原子力科学研究所の保安規定変更(周辺監視区域の変更)に係る追加説明事項

令和元年 12 月 16 日

原子力科学研究所

保安管理部

図 周辺監視区域境界外における評価点

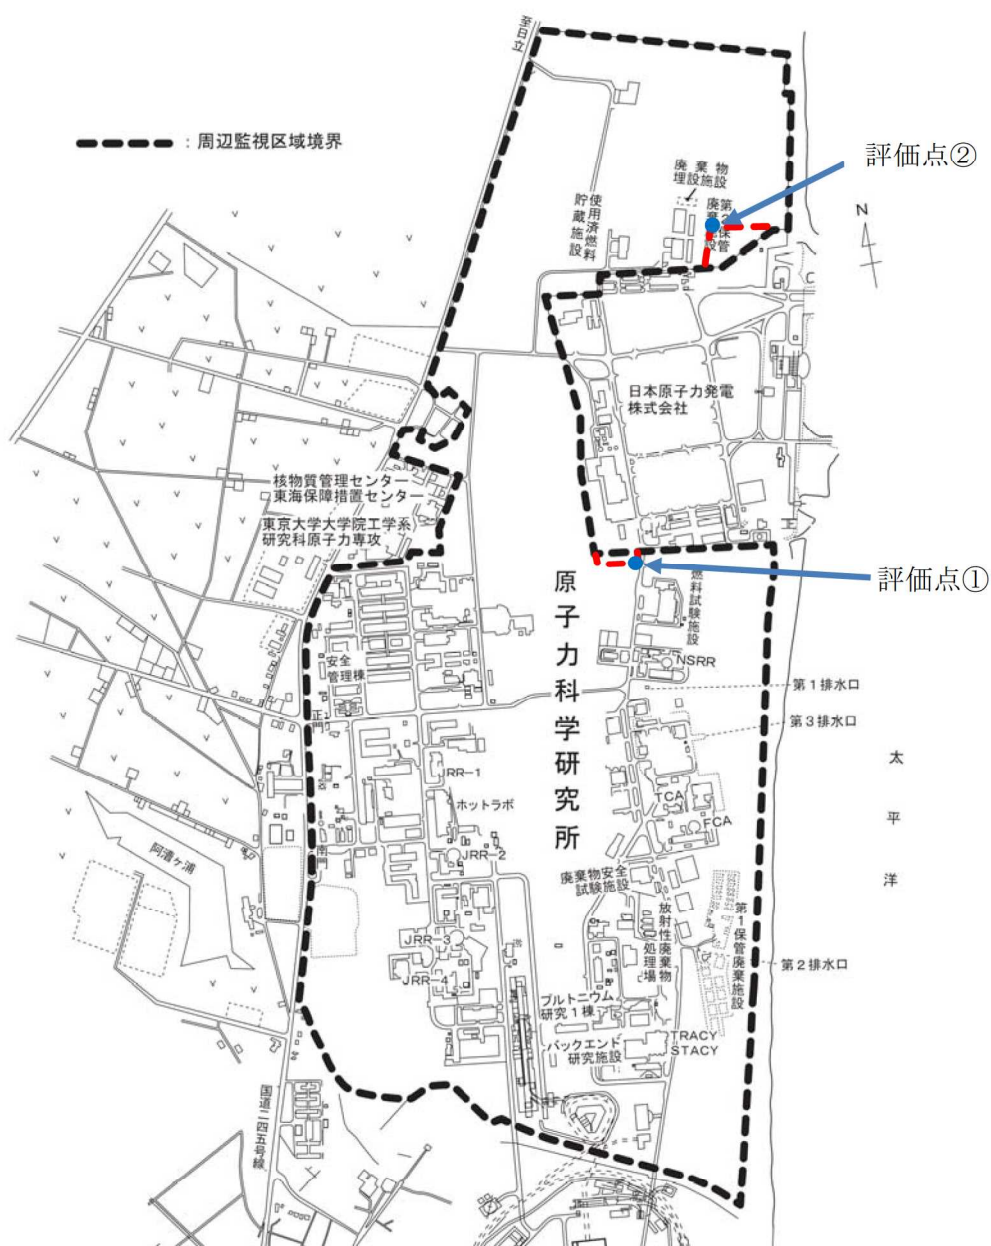
【質問】 今回の申請で変更する日本原子力発電株式会社との周辺監視区域の外側における実効線量が線量告示に定める 1 mSv/年を超えないことを確認すること。

1. 燃料試験施設の北西側（図の評価点①）

## 2. 第2保管廃棄施設の東側（図の評価点②）

下記の(ア)と(イ)を合計した年間の実効線量は、最大でも約 47  $\mu$  Sv である。

当該地点付近にある原子力科学研究所の施設から気体廃棄物の放出がないことから至近の第2保管廃棄施設からのガンマ線のみを評価する。第2保管廃棄施設からの直接ガンマ線及びスカイシャインガンマ線による年間の実効線量は、最大でも約0.8mSvである。

なお、周辺監視区域に業務上立ち入る者の管理を含む法令に定める周辺監視区域について講ずべき措置については、従前より日本原子力研究開発機構と日本原子力発電株式会社との「周辺監視区域等の使用に関する覚書」に基づき、両者が実施している。今回の変更では、立入ゲート等の新たな設置もないことから、出入管理等の運用に変更はない。両者の敷地と周辺監視区域については、次ページのとおり。

【参考図】 原子炉設置変更許可申請書における実効線量の評価地点

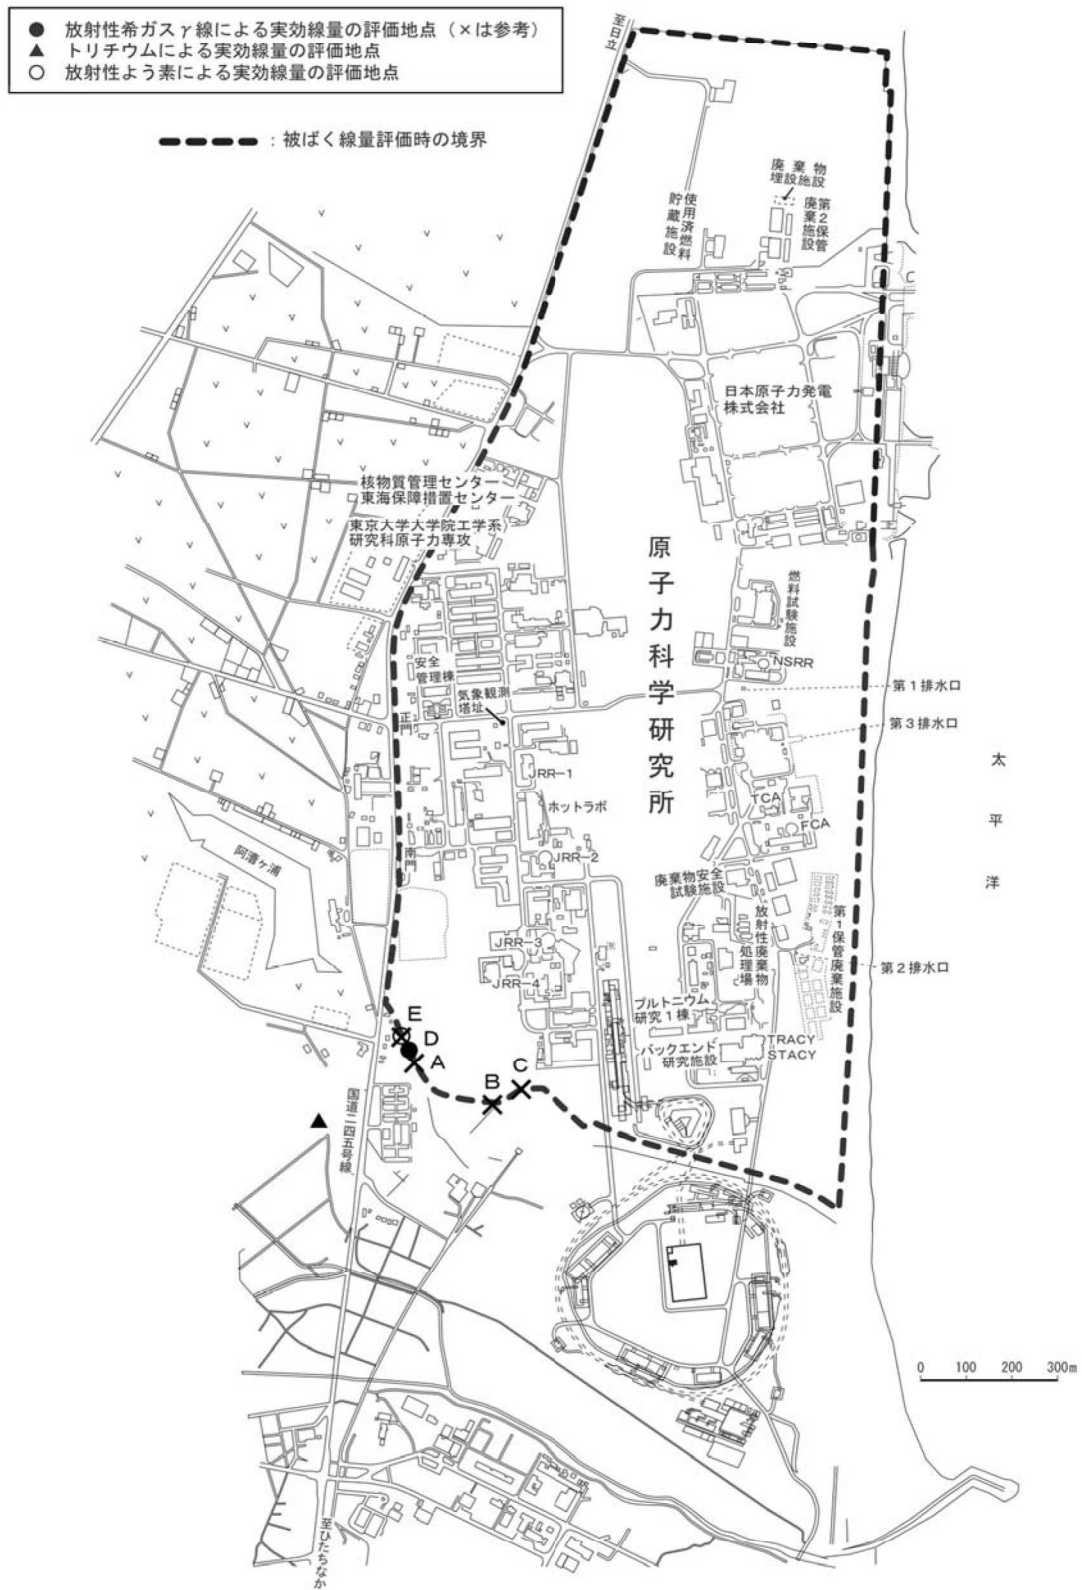
1. 燃料試験施設の北西側（図の評価点①）

燃料試験施設及び NSRR 以外の施設については、各施設から居住側の周辺監視区域境界における一般公衆に対する評価点が評価点①より近いこと又は実効線量への寄与が極めて小さいことなどから、一般公衆に対する評価結果を採用する。

JRR-3については、年間の気象データを考慮すると北東からの風向頻度が多く、参考図に示す一般公衆に対する評価点が評価点①より近いことから、一般公衆に対する評価結果が保守的と考えられる。NSRRについては、年間積算出力が小さく原子炉起因の放射性希ガスの生成量が極めて少なく、(イ)でも評価している実験物起因の放射性希ガスが主であり、原子炉施設からの寄与は極めて小さいと考えられるが、保守的に添付書類九の評価結果を採用する。

(ア)と(イ)を合計した年間の実効線量は、最大でも約  $47 \mu\text{Sv}$  であり、法令で定める周辺監視区域外の線量限度に比べ十分小さい。

保管廃棄施設からの直接ガンマ線等による周辺監視区域境界外における評価点

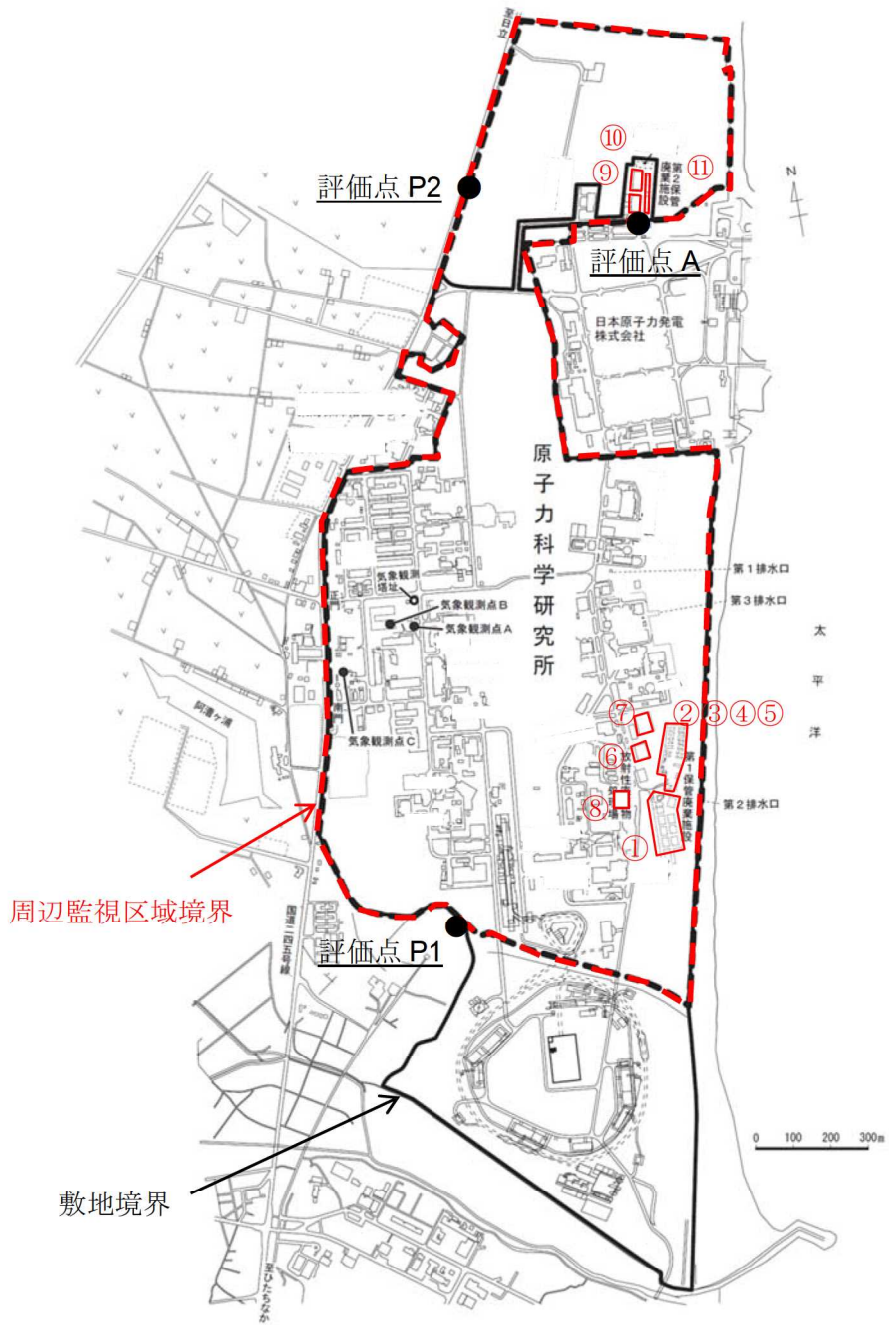
北地区の保管廃棄施設からの直接ガンマ線等の評価において、日本原子力発電株式会社の敷地側の周辺監視区域境界外における実効線量が1 mSv/年を超えないことを確認すること。

北地区の保管廃棄施設の南側に位置する日本原子力発電株式会社の敷地側の周辺監視区域境界外（下図の評価点 A）における直接ガンマ線及びスカイシャインガンマ線からの線量当量を、遮蔽計算コード QAD-CGGP2R 及び G33-GP2R を用いて計算した。計算方法や線源形状等の計算モデルは、「資料 処理場－18－1」に示した保管廃棄施設の空間線量率の評価の方法と同様とした。

計算の結果、評価点 A における線量当量率は  $0.4 \mu\text{Sv/h}$  となった。

評価点 A は日本原子力発電株式会社の敷地であり、人の居住の可能性がないことから、評価時間を 2,000 時間として 1 年間の実効線量を評価すると  $0.8\text{mSv}$  となった。

計算モデルにおいては、廃棄物保管棟・I 及び廃棄物保管棟・II の評価点 A 側の壁際に定置している保管体の容器表面の線量当量率が全て  $320 \mu\text{Sv/h}$ \*としているが、現に、廃棄物保管棟・I 及び廃棄物保管棟・II に保管廃棄している保管体の容器表面の線量当量率の平均値は、それぞれ  $79 \mu\text{Sv/h}$  及び  $54 \mu\text{Sv/h}$  である。また、廃棄物保管棟・I 及び廃棄物保管棟・II の評価点 A 側の壁際には、容器表面の線量当量率が  $320 \mu\text{Sv/h}$  を超えるような保管体を集中して配置していない。

しかし、当該保管廃棄施設には、許可上、容器表面の線量当量率が  $2\text{mSv/h}$  未満の保管体を保管廃棄することが可能であることから、評価点 A の 1 年間の線量当量が  $1\text{mSv}$  を超えないことはもとより、合理的に達成できる限り低くするよう、今後、廃棄物保管棟・I の地上階においては、評価点 A 側の壁際に配置する保管体の容器表面の線量当量率を制限することを検討する。
